Nota zienswijzen

Bestemmingsplannen Oost Kinderdijk - Pijlstoep

Gemeente Alblasserdam

Datum: 22 oktober 2021

Uitsnede verbeelding ontwerpbestemmingsplan 'Alblasserdam, Oost Kinderdijk 137-145' met daarop de dieptes van de bestemming 'Tuin' weergegeven.

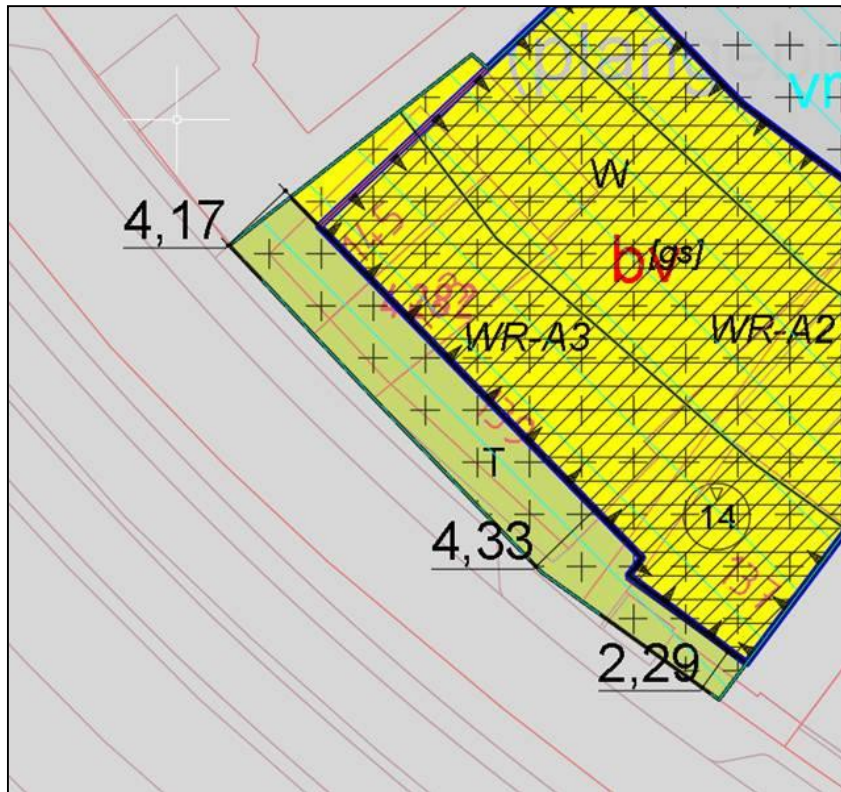
3. Rooilijn

Het bouwvlak van het appartementengebouw wordt verder naar achteren geplaatst dan de huidige bebouwing. Op de verbeelding is dit juridisch vastgelegd doordat er een tuinbestemming van circa 2 tot 4 meter is opgenomen. Deze voor-
tuinzone is ook terug te vinden in het bouwplan. Een verdere teruglegging is ruimtelijk gezien niet wenselijk, omdat dit ten koste gaat van de benodigde parkeervoorzieningen aan de achterzijde van het gebouw. In het vast te stellen bestemmingsplan zullen we de bestemming 'Tuin' aan de westzijde van het plangebied van 4,17 naar 4,20 meter verruimen.

Het bestemmingsplan is aangepast naar aanleiding van deze reactie door de tuinbestemming aan de westzijde van het plangebied te verruimen tot een diepte van 4,20 meter.

10. Bouwhoogte

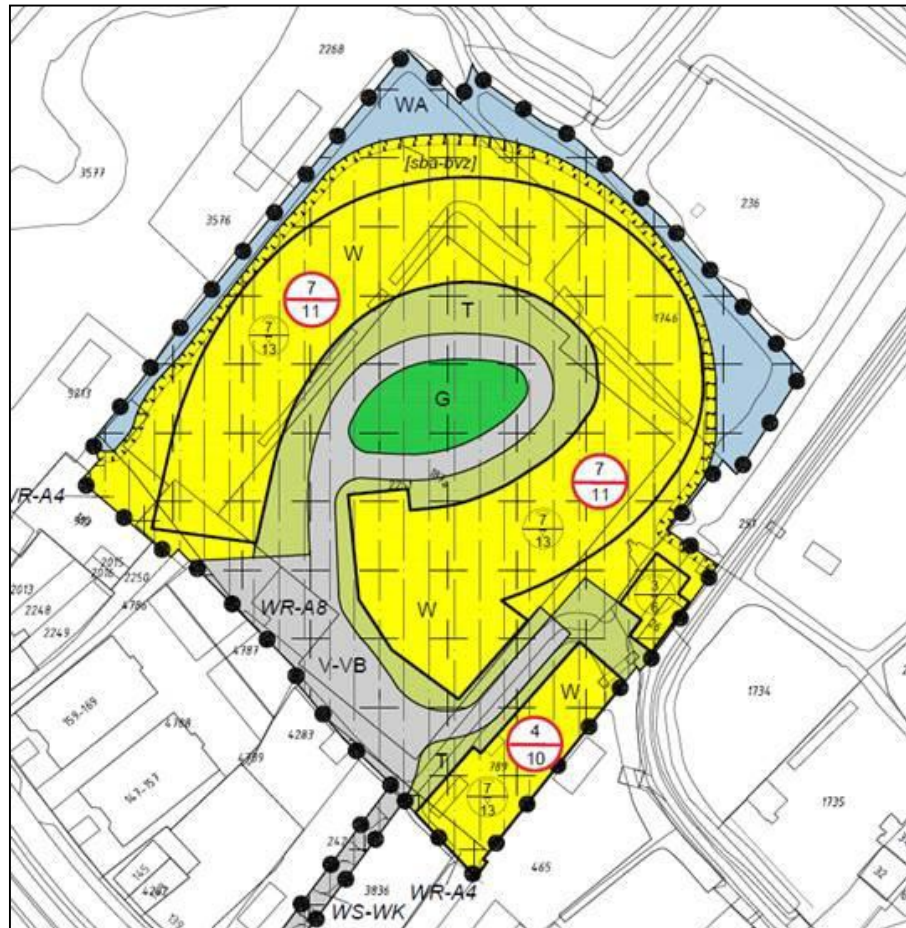
Reclamant geeft aan dat de maximum bouwhoogte van 13 meter nergens langs de Oost Kinderdijk is toegestaan waardoor de hoogte niet passend is in deze omgeving en ook het panoramazicht ontnemt. Daarom is reclamant van mening dat het plan aangepast moet worden zodat de huidige zichtlijnen behouden kunnen worden.

Naar aanleiding van de zienswijzen is opnieuw gekeken naar de gekozen maximum bouwhoogte van 13 meter in relatie tot het voorgenomen bouwplan. In het vast te stellen bestemmingsplan brengen we de bouwhoogte terug tot maximaal 11 meter. Dit is een bouwhoogte die past bij de ontwikkeling van een grondgebonden woning, bestaande uit twee bouwlagen met een kapconstructie. Voor de

gronden direct ten oosten van de entree van het plangebied geldt dat we de maximum goothoogte terugbrengen naar 4 meter en de bouwhoogte naar 10 meter. Dit past bij een grondgebonden woning, bestaande uit één bouwlaag met kapconstructie. Zo sluit het bestemmingsplan beter aan bij de planopzet met bijbehorende woningtypes, zoals ook goedgekeurd door de erfgoedcommissie. De onderstaande afbeelding laat in rood-wit de beoogde maatvoering in het vast te stellen bestemmingsplan zijn.

Het bestemmingsplan is aangepast naar aanleiding van deze reactie door de maximum goot-/bouwhoogte op de verbeelding aan te passen. Tevens is naar aanleiding van de aangepaste vormgeving van de ontsluitingsweg de verbeelding zodanig uitgebreid dat de volledige ontsluitingsroute tot het bestemmingsplan behoort.
